## ○詳細

現行　　対策品(2019 年 10 月頃)

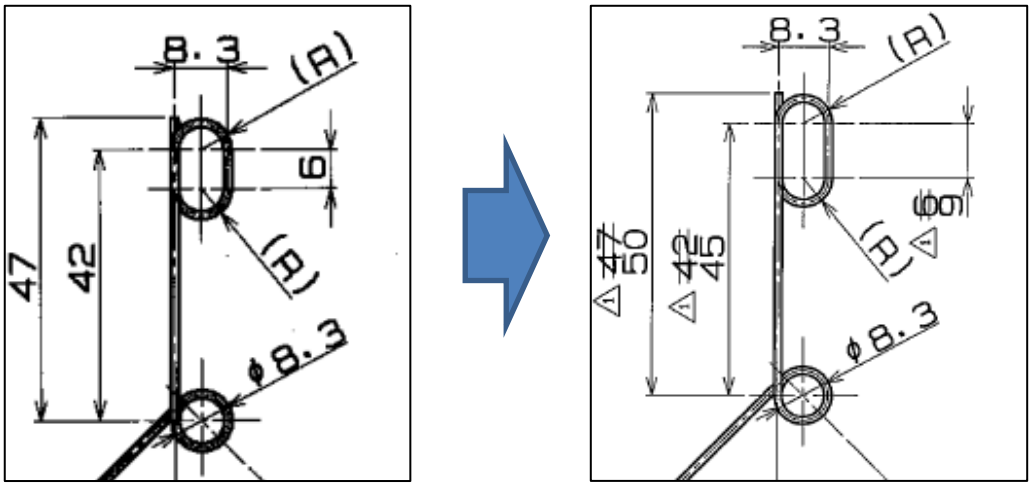
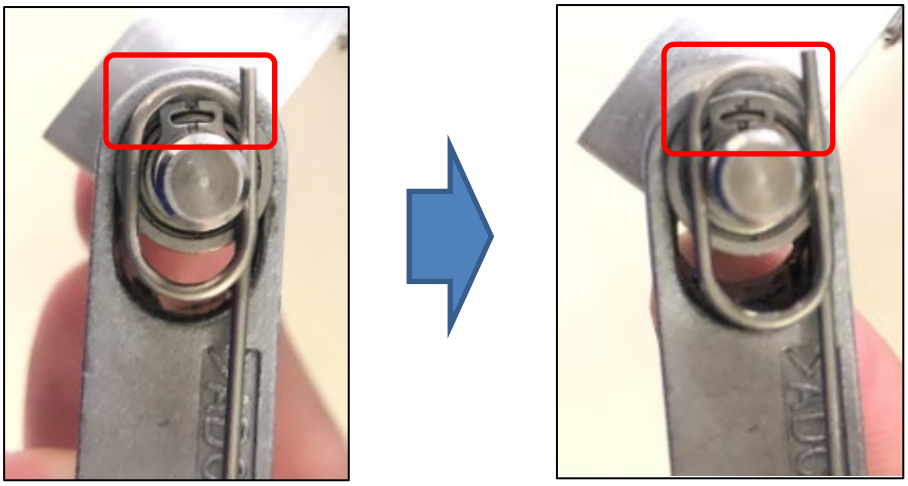
現行品ではＣリングがばねに引っかかってしまい、ピンが端まで行かない場合があることが分かりました。対策品では、ばねの形状を変更して引っかからないようにしています。
